EXPEDIENTE TÉCNICO DE ADICIONAL DE OBRA N°4

“BARANDAS EN ESCALERA DE CABEZO Y PUENTE DEL MUELLE”

**OBRA: “MEJORAMIENTO DE LOS SERVICIOS DEL
DESEMBARCADERO PESQUERO ARTESANAL DE LA
LOCALIDAD DE YACILA, PROVINCIA DE PAITA,
REGIÓN PIURA”**

AGOSTO 2018

Foto de la Memoria Descriptiva del expediente contractual, que muestra el estado existente de la infraestructura antes de ser intervenida.

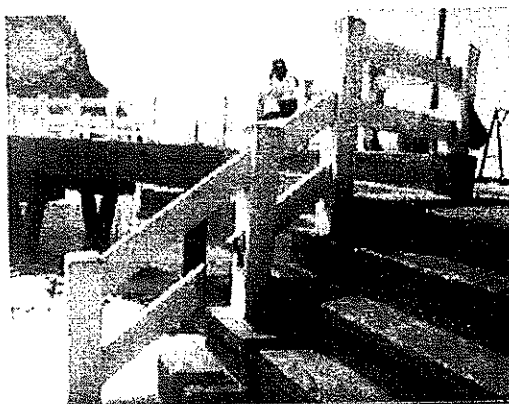
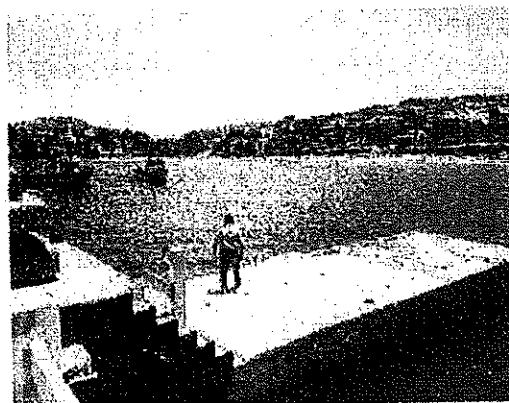
- 2.1 En relación al RFI N° 066, mediante el documento de la referencia c), el Contratista presenta precisiones de la mencionada consulta, señalando que el expediente contractual no considera la colocación de barandas en la escalera de la plataforma baja del muelle, siendo una necesidad puesto que la escalera existente sí contaba con ellas, por lo cual, recomienda la colocación de barandas de PVC similares a las existentes en el puente para mantener la uniformidad.

Al respecto, se ha verificado en los antecedentes que en la infraestructura existente, la escalera de la plataforma baja contaba con barandas de PVC rellenas con concreto; asimismo, se ha verificado que el expediente técnico de la obra en ejecución no las ha incluido, por lo tanto, siendo importante preservar la seguridad de los pescadores, se considera válida la recomendación del Contratista de considerar la instalación de barandas similares a las existentes en la escalera de llegada a la plataforma baja del muelle.

- 3.1 En relación a las consultas presentadas mediante RFI N° 066 y N° 068 se concluye que, es importante preservar la seguridad de los pescadores que circulen por el muelle y accedan a la plataforma baja, por lo que se considera válida la recomendación del Contratista de colocar barandas nuevas de PVC similares a las existentes sobre sardineles, en toda la zona del puente y escalera de la plataforma baja.

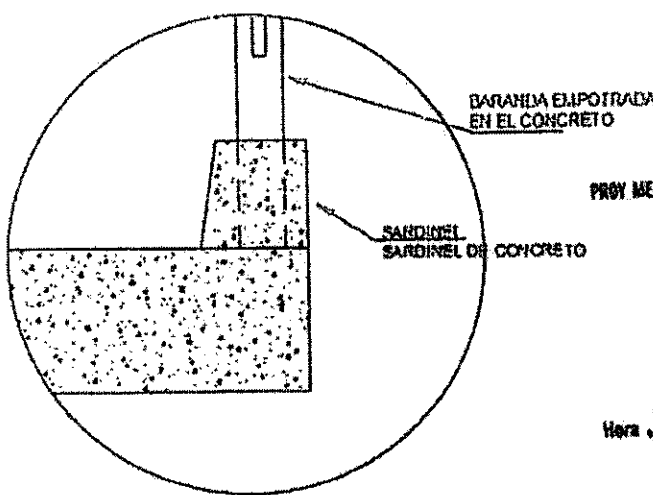
1. la mencionada escalera debe tener unas barandas similares a las existentes en el puente pues son de PVC, resistentes a los rayos UV, duraderas, y firmes ya que internamente los postes son rellenos con concreto, por lo tanto el contratista recomienda que se aplique el mismo tipo de baranda nueva 2.- se adjuntan fotos de las barandas del puente a las que se hace referencia			
RESPUESTA:			
RESPONDE AL SDI:		AUTORIZA:	
Nombre:		Nombre:	
Fecha:		Fecha:	
Firma:		Firma:

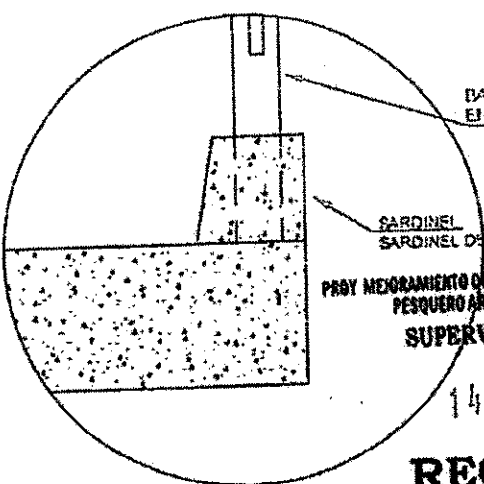
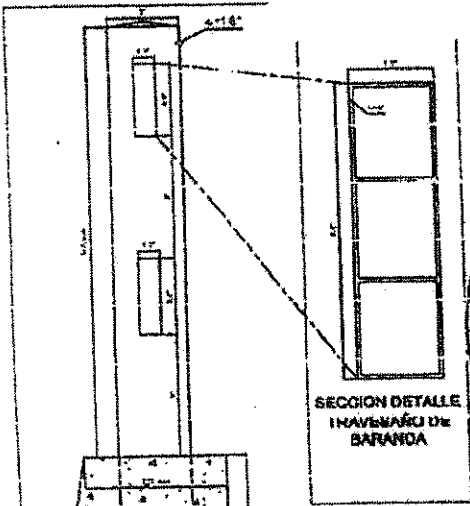
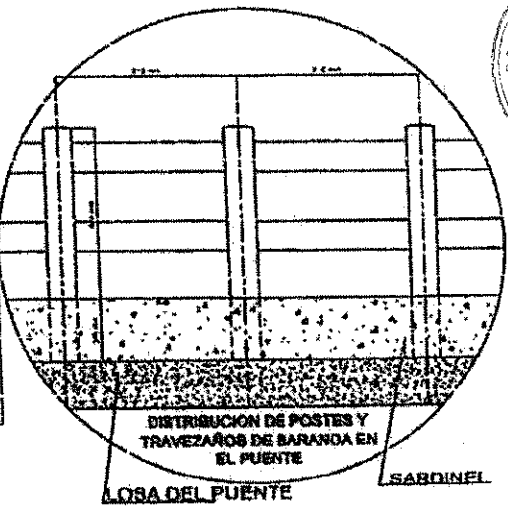
1.- Inicial mente el expediente no considera "Cambio de las Barandas en el puente del Muelle" 2.- Los trabajos en el Muelle eran solo de picado de los 7 u 8 centímetros superiores para la reparación solicitada en el expediente 3.- Los Expedientes tanto el Adicional 01 "Cambio de Losas" y el Adicional 02 "Reparacion de Vigas Cabezal en Muelle Existente", no consideran las barandas mencionadas en el presente documento 4.- Consecuencia de los trabajos de cambio de losas del Adicional 01, es necesario retirar las barandas y los sardineles antiguos deteriorados, por este motivo es la presente consulta			 BARANDA EMPOTRADA EN EL CONCRETO SARDINEL SARDINEL DE CONCRETO PROY MEJORAMIENTO DE LOS SERV DEL DESEMBARCADERO PESQUERO ARTESANAL YACILA - PAITA SUPERVISIÓN - CESEL 14 MAY 2018 RECIBIDO Hora 4:30 Firma		
PROPUESTA RECOMENDADA

1. Los sardineles nuevos deben tener barandas similares a las existentes en el puente puer son de PVC, resistentes a los rayos UV, duraderas, y firmes ya que internamente los postes son rellenos con concreto, por lo tanto el contratista recomienda que se aplique el mismo tipo de baranda (nueva) 2.- Se adjuntan fotos de las barandas del puente a las que se hace referencia					
RESPUESTA					
RESPONDE AL SOI:			AUTORIZA:		
Nombre:			Nombre:		
Fecha:			Fecha:		
Firma:			Firma:
